**Commission économique pour l'Europe**

**Forum mondial de l'harmonisation  
des Règlements concernant les véhicules**

Groupe de travail de la sécurité passive

**Rapport du Groupe de travail de la sécurité passive  
sur sa soixante-sixième session**

Paragraphe 7.4.3.3, figure, lire :

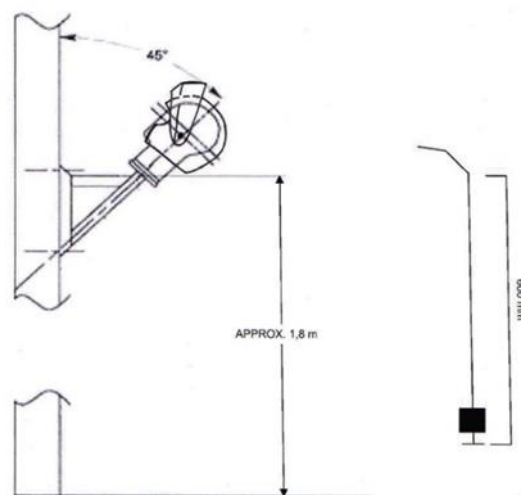
**Les impacts doivent être situés dans un rayon de 10 mm autour des points définis. »**

Annexe 2 B, lire :

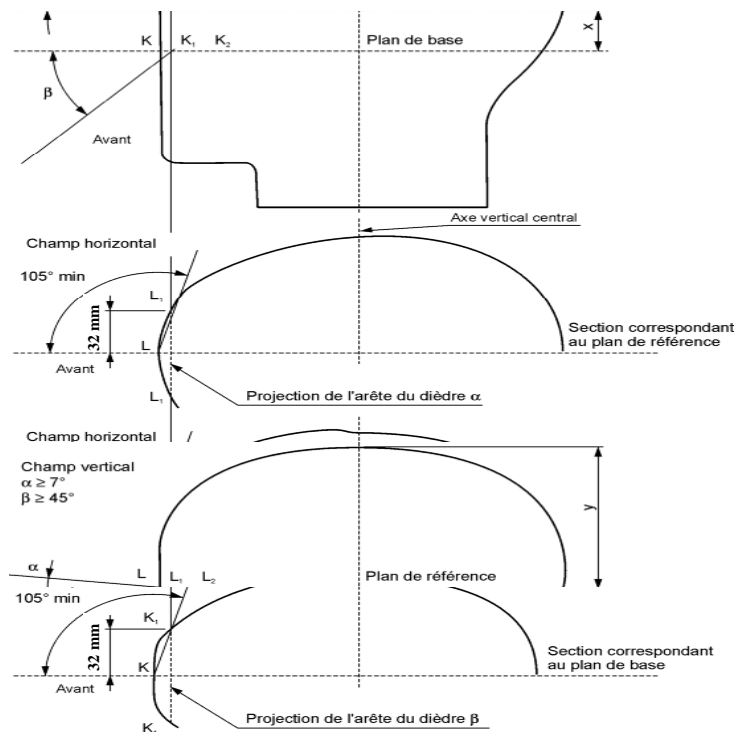
Le numéro d'homologation indique que l'homologation a été accordée conformément aux prescriptions du Règlement incorporant la série 05 06 d'amendements au moment de l'homologation et que son numéro de série de production est 1952... »
